**Forum mondial de l'harmonisation
des Règlements concernant les véhicules**

Groupe de travail de l'éclairage et de la signalisation lumineuse

**Règlements n^{os} 37 (Lampes à incandescence), 99 (Sources lumineuses à décharge)
et 128 (Sources lumineuses à diodes électroluminescentes),
et résolution d'ensemble sur une spécification commune
des catégories de sources lumineuses****Proposition d'amendements à la version originale
de la résolution d'ensemble sur une spécification
commune des catégories de sources lumineuses****Communication de l'expert du Groupe de travail
« Bruxelles 1952 » (GTB)***

Figure 1

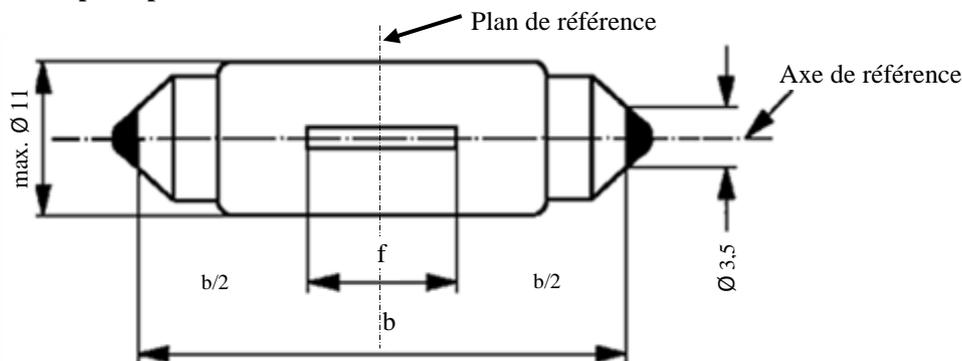
Avant la feuille LR1/1, ajouter les nouvelles feuilles C5W/LED/1 à 4, comme suit (voir les pages ci-après ; une page par feuille) :

Dimensions en mm		Sources lumineuses à DEL de fabrication courante			Source lumineuse à DEL étalon
		min.	nom.	max.	
b ¹		34,0	35,0	36,0	35 ± 0,5
e ²			0,0		0,0
f ²			9,0		9,0
Culot SV8.5 selon la publication 60061 de la CEI (feuille 7004-81-4)					
<i>Caractéristiques électriques⁵ et photométriques</i>					
Valeurs nominales	Volts	12			12
	Watts	2			2
Tension d'essai	Volts	13,5			13,5
Valeurs normales	Watts	max. 2			max. 2
	Courant électrique (en mA, pour une tension comprise entre 9 et 16 V en CC)	min. 75 max. 170			
	Flux lumineux ³ (en lm pour une tension de 13,5 V en CC)	45 ± 20 % ⁴			45 ± 10 % ⁴
	Flux lumineux ³ (en lm pour une tension de 9 V en CC)	min. 9			min. 9

¹ Cette dimension correspond à la distance entre deux ouvertures de 3,5 mm de diamètre, chacune d'entre elles s'appuyant sur l'un des culots.

² À contrôler au moyen d'un "gabarit de positionnement" (voir la figure 2).

Figure 2

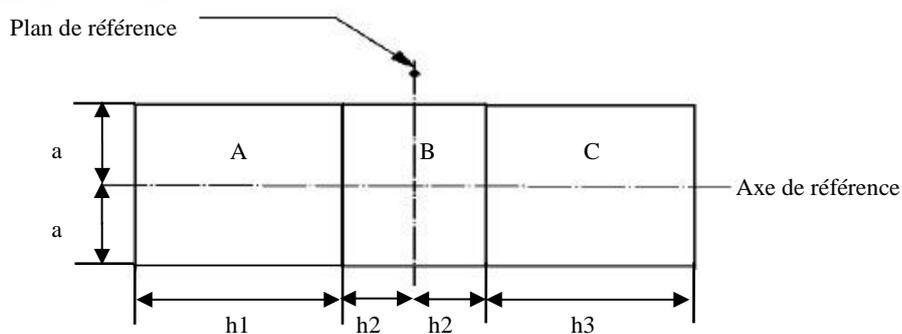
L'emplacement de la zone d'émission de lumière est contrôlé au moyen d'un gabarit de positionnement défini suivant les projections, dans le plan C_0 , selon différentes directions γ : 0° (visée de dessus), 90° (visée frontale), 180° (visée de dessous), 270° (visée arrière), et 45° , 135° , 225° et 315° (obliques) (C et γ sont définis à la figure 3).

La proportion du flux lumineux total émise dans ces directions à partir des zones définies dans la figure 2 doit être :

- Pour l'ensemble des zones A, B et C, supérieure ou égale à 70 % ;
- Pour la zone B, supérieure ou égale à 20 % ;
- Pour chacune des zones A et C, supérieure ou égale à 15 %.

Dimension en mm	a	$h1, h3$	$h2$
Toutes les directions (comme indiqué ci-dessus)	2,5	6	2

Figure 3

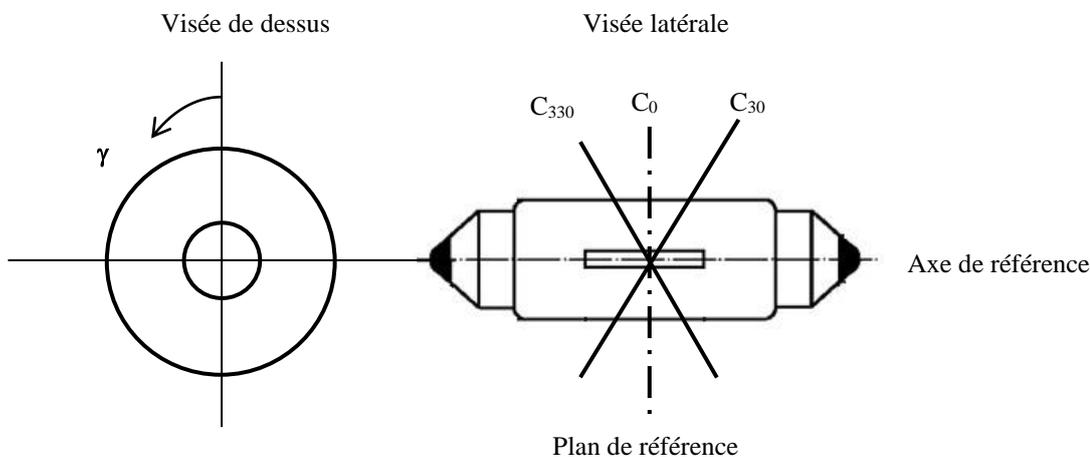
L'essai ci-après vise à déterminer la répartition normalisée de l'intensité lumineuse de la source lumineuse dans les plans C tels qu'indiqués à la figure 3. L'intersection de l'axe de référence et du plan de référence est utilisée comme origine du système de coordonnées.

La source lumineuse est montée sur une plaque au moyen des douilles correspondantes. La plaque est fixée sur le plateau du goniomètre au moyen d'une patte de fixation, de manière à ce que l'axe de référence de la source lumineuse soit dans l'alignement de l'un des axes de rotation du goniomètre. Le réglage de mesure correspondant est décrit à la figure 3.

Les mesures doivent être effectuées dans les plans C, C_0 étant le plan de référence de la source lumineuse. Les plans C à mesurer sont C_0 , C_{30} et C_{330} . Les points d'essai pour chaque plan et plusieurs angles polaires γ sont précisés dans le tableau 3.

Figure 1
Dessin principal

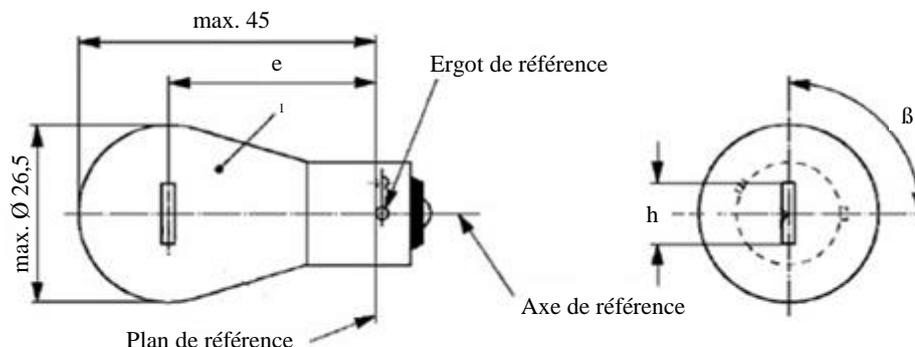
Après la feuille L5/6, ajouter les nouvelles feuilles PY21W/LED/1 à 4 et R5W/LED/1 à 4, comme suit (voir les pages ci-après ; une page par feuille) :

Dimensions en mm		Sources lumineuses à DEL de fabrication courante			Source lumineuse à DEL étalon
		min.	nom.	max.	nom.
e			31,8 ²		31,8 ²
h			9,0 ²		9,0 ²
β		75°	90°	105°	90° ± 10°
Culot BAU15s selon la publication 60061 de la CEI (feuille 7004-19-2)					
Caractéristiques électriques ⁵ et photométriques					
Valeurs nominales	Volts	12	24		12
	Watts	7 ³			7 ³
Tension d'essai	Volts	13,5	28,0		13,5
Valeurs normales	Watts	max. 9 ³	max. 10 ³		max. 9 ³
	Courant électrique (en mA, pour une tension comprise entre 9 et 16 V en CC)	min. 150 max. 750			
	Flux lumineux ^{3,4} (en lm pour une tension de 13,5 V en CC)	280 ± 20 %			280 ± 10 %
	Flux lumineux ³ (en lm pour une tension de 9 V en CC)	min. 56			min. 56

² À contrôler au moyen d'un "gabarit de positionnement" (feuille PY21W/LED/2).

Figure 2

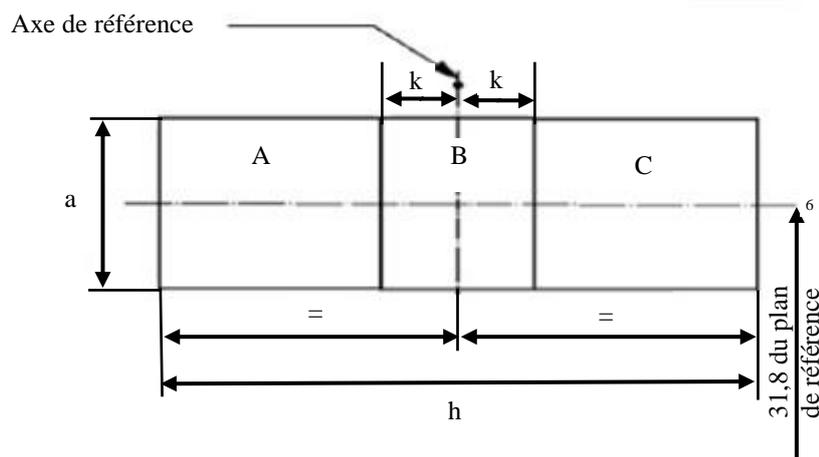
L'emplacement de la zone d'émission de lumière est contrôlé au moyen d'un gabarit de positionnement défini suivant les projections, dans le plan C₀, selon différentes directions γ : 0° (visée de dessus), $\pm 45^\circ$ (visée oblique) et $\pm 90^\circ$ (visées frontale et arrière). C et γ sont définis à la figure 3.

La proportion du flux lumineux total émise selon ces directions à partir des zones définies dans la figure 2 doit être :

- Pour l'ensemble des zones A, B et C, supérieure ou égale à 80 % ;
- Pour la zone B, supérieure ou égale à 25 % ;
- Pour chacune des zones A et C, supérieure ou égale à 15 %.

La zone d'émission de lumière doit être centrée latéralement dans le plan contenant l'axe de référence et perpendiculairement au plan contenant l'axe de référence et l'ergot de référence.

Dimensions en mm	<i>a</i>	<i>h</i>	<i>k</i>
Visée de dessus ($\gamma = 0^\circ$)	5,0	9,0	1,0
Visée oblique ($\gamma = \pm 45^\circ$)	7,0		
Visée frontale ou arrière ($\gamma = \pm 90^\circ$)	5,0

Figure 3

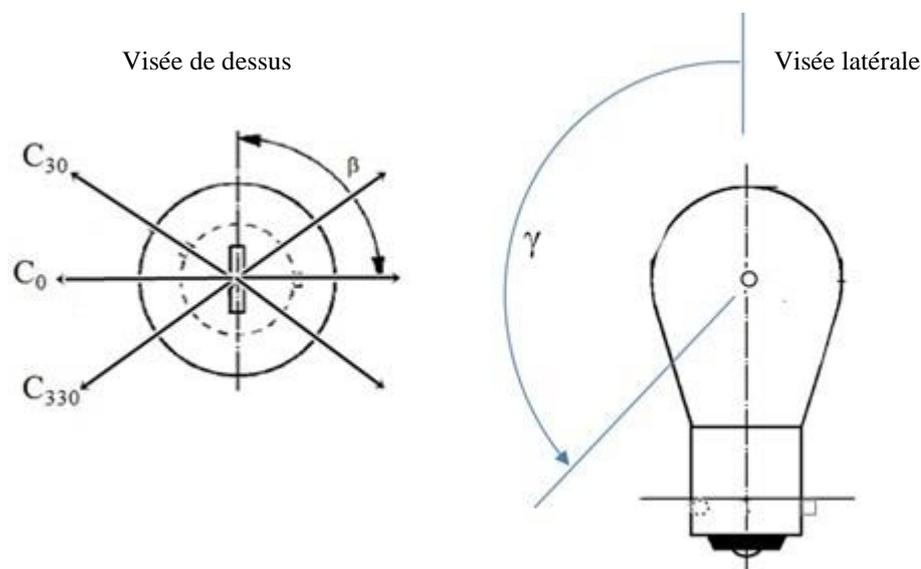
L'essai ci-après vise à déterminer la répartition normalisée de l'intensité lumineuse de la source lumineuse dans les plans contenant l'axe de référence tels que définis à la figure 3. L'intersection de l'axe de référence et du bord du gabarit est utilisée comme origine du système de coordonnées.

La source lumineuse est montée sur une plaque au moyen des bornes de montage correspondantes. La plaque est montée sur le plateau du goniomètre au moyen d'une patte de fixation, de manière à ce que l'axe de référence de la source lumineuse soit dans l'alignement de l'un des axes de rotation du goniomètre.

Les mesures doivent être effectuées dans les plans C, qui contiennent l'axe de référence de la source lumineuse. Les plans C à mesurer sont C_0 , C_{30} et C_{330} . Les points d'essai pour chaque plan et plusieurs angles polaires γ sont précisés dans le tableau 3.

Figure 1

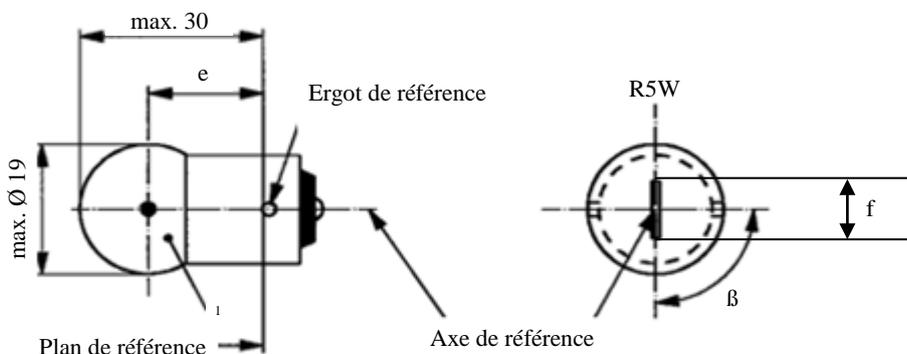
<i>Sources lumineuses à DEL de fabrication courante</i>			<i>Source lumineuse à DEL étalon</i>
		<i>min.</i>	<i>nom.</i>	<i>max.</i>	<i>nom.</i>
<i>Dimensions en mm</i>					
e^2			19,0		19,0
f^2			4,0		4,0
β^2			90°		90°
Culot : R5W : BA15s selon la publication 60061 de la CEI (feuille 7004-11A-9)					
<i>Caractéristiques électriques⁴ et photométriques</i>					
Valeurs nominales	Volts	12	24		12
	Watts	2			2
Tension d'essai	Volts	13,5	28,0		13,5
Valeurs normales	Watts	max. 2	max. 2		max. 2
	Courant électrique (en mA, pour une tension comprise entre 9 et 16 V en CC)	min. 75 max. 170			
	Flux lumineux ^{1,3} (en lm pour une tension de 13,5 V en CC)	50 ± 20 %			50 ± 10 %
	Flux lumineux ¹ (en lm pour une tension de 9 V en CC)	min. 10			min. 10

² À contrôler au moyen d'un "gabarit de positionnement" (feuille R5W/2/LED).

Figure 2

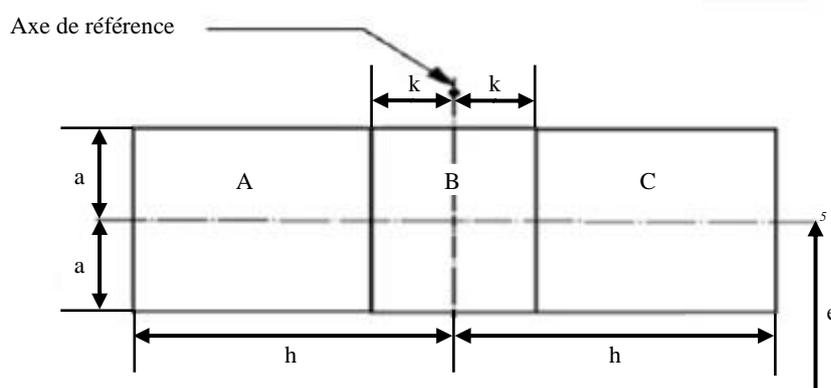
L'emplacement de la zone d'émission de lumière est contrôlé au moyen d'un gabarit de positionnement défini suivant les projections, dans le plan C_0 , selon différentes directions γ : 0° (visée de dessus), $\pm 45^\circ$ (visée oblique) et $\pm 90^\circ$ (visées frontale et arrière). C et γ sont définis à la figure 3.

La proportion du flux lumineux total émise dans ces directions à partir des zones définies dans la figure 2 doit être :

- Pour l'ensemble des zones A, B et C, supérieure ou égale à 70 % ;
- Pour la zone B, supérieure ou égale à 20 % ;
- Pour chacune des zones A et C, supérieure ou égale à 15 %.

Dimensions en mm	<i>a</i>	<i>h</i>	<i>k</i>
Visée de dessus ($\gamma = 0^\circ$)	3	4	0,5
Visées obliques ($\gamma = \pm 45^\circ$)	4,5	4	0,5
Visée frontale ou arrière ($\gamma = \pm 90^\circ$)	3	4	0,5

Figure 3

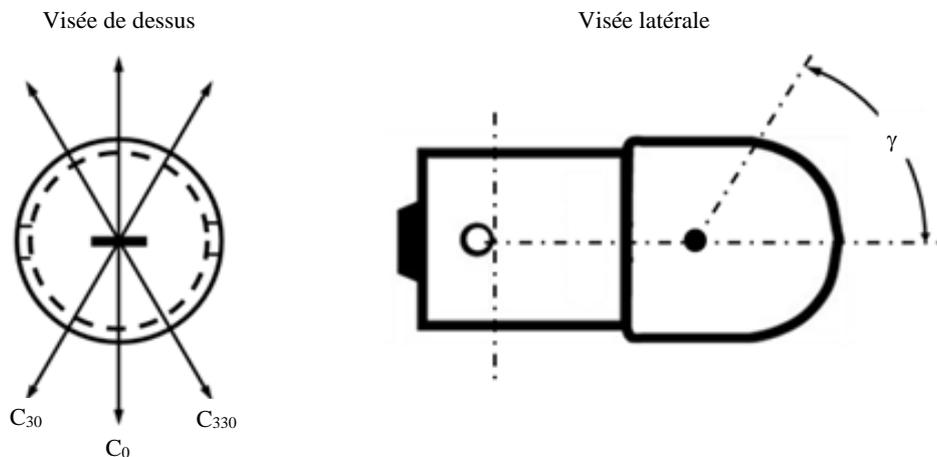
L'essai ci-après vise à déterminer la répartition normalisée de l'intensité lumineuse de la source lumineuse dans les plans C tels qu'indiqués dans la figure 3. L'intersection de l'axe de référence et du plan parallèle au plan de référence à la distance e est utilisée comme origine du système de coordonnées.

La source lumineuse est montée sur une plaque au moyen des douilles correspondantes. La plaque est fixée sur le plateau du goniomètre au moyen d'une patte de fixation, de manière à ce que l'axe de référence de la source lumineuse soit dans l'alignement de l'un des axes de rotation du goniomètre. Le réglage de mesure correspondant est décrit à la figure 3.

Les mesures doivent être effectuées dans les plans C, qui contiennent l'axe de référence de la source lumineuse. Les plans C à mesurer sont C_0 , C_{30} et C_{330} . Les points d'essai pour chaque plan et plusieurs angles polaires γ sont précisés dans le tableau 3.
